Vysvětlení / Změna zadávací dokumentace

ZU - Revitalizace objektu VŠ koleje Máchova 20, Plzeň	
Předpokládaná hodnota VZ:	105 915 057,42 Kč
Zadávací řízení:	otevřené řízení / podlimitní
Předmět plnění VZ:	celková rekonstrukce a modernizace objektu VŠ koleje Máchova 20, Plzeň
ev. č. zakázky ve Věstníku veřejných zakázek:	Z2020-010407
sys. č. VZ na profilu zadavatele (EZAK)	P19V00000515

Vysvětlení zadávací dokumentace - č. 6 - odpověď na dotazy (v pořadí č. 6 až 11)

Půdorys pohledu

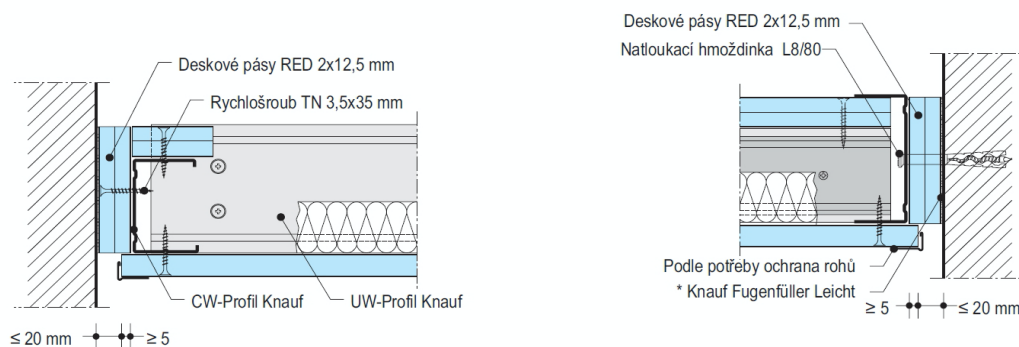
Zadavatel obdržel	22.04.2020	žádost o vysvětlení ZD (dotaz č. 7) s následujícím obsahem:		
7)	<ol style="list-style-type: none"> 1. Ocelové dveře pod označením D/03 jsou ve VV 1x, dle projektové dokumentace a výpisu výplní vnějších otvorů jsou uvedeny 2x. Žádáme o kontrolu a případnou opravu položky. 2. Při součtu dveřních zárubní jsme došli k počtu 580 dle výpisu výplní a ve VV se uvádí zárubní 578. Žádáme o kontrolu a případnou opravu položek. 3. V projektové dokumentaci je oddíl D.5 – Odpojení objektu od plynové přípojky, má se tento oddíl cenit dle přiloženého výkazu výměr v projektové dokumentaci? Pokud ano poprosíme o jeho začlenění do celkového VV. 4. Žádáme o specifikaci položky, dodavatel požaduje detail stínové spáry, pro správné nacenění rozpočtu. 			
245	K	763131715	Podhled ze sádkartonových desek ostatní práce a konstrukce na podhledech ze sádkartonových desek stínová spára	m / 1708,490

ad 7)	dotaz k ZD v pořadí č. 7
	<p>K bodu 1. dotazu: Jedná se o dveře výlezů na střechu. Správný počet je 2 ks – v soupisu prací doplněno (viz list 06-Doplnění položek podle dotazů č. 6 a 7., položka poř. č. 13).</p> <p>K bodu 2. dotazu: doplněno do soupisu prací (viz list 06-Doplnění položek podle dotazů č. 6 a 7., položka poř. č. 14 a 15).</p> <p>K bodu 3. dotazu: doplněno do soupisu prací (viz list 06-Doplnění položek podle dotazů č. 6 a 7., položka poř. č. 4 až 12).</p> <p>K bodu 4. dotazu: Jedná se o zpracování připojovací spáry, zvláště v místech, kde hrozí zvýšené dilatační pohyby (například u prosklených stěn atd.), která předchází praskání dilatační spáry.</p>

Řešení dle předpisů výrobce SDK konstrukce, např. viz výše.
